改善箇所説明図

誤品装着された番号灯 (1 台に 2 台装着)

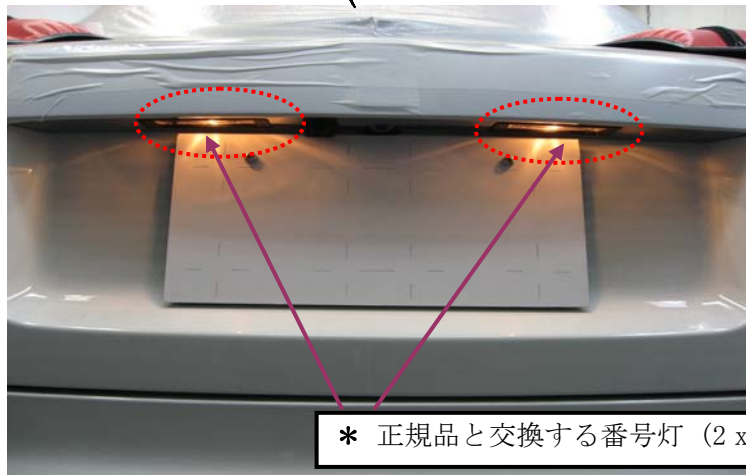
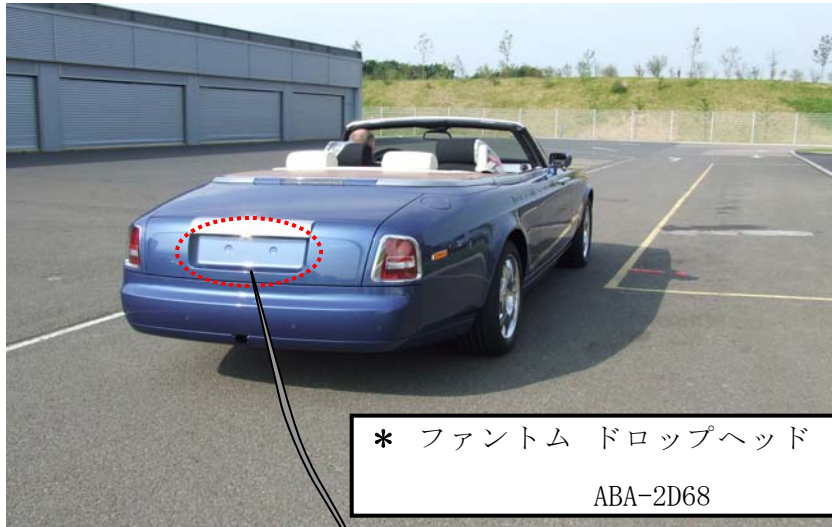
不具合の内容

番号灯において、誤品が組み付けられたため、道路
運送車両の保安基準に適合しないおそれがある。

改善措置の内容

全車両、番号灯を正規品と交換する。

識別：作業完了車には、前右ストラット タワ
ー上部へ、黄色ペイントマークを塗布する。
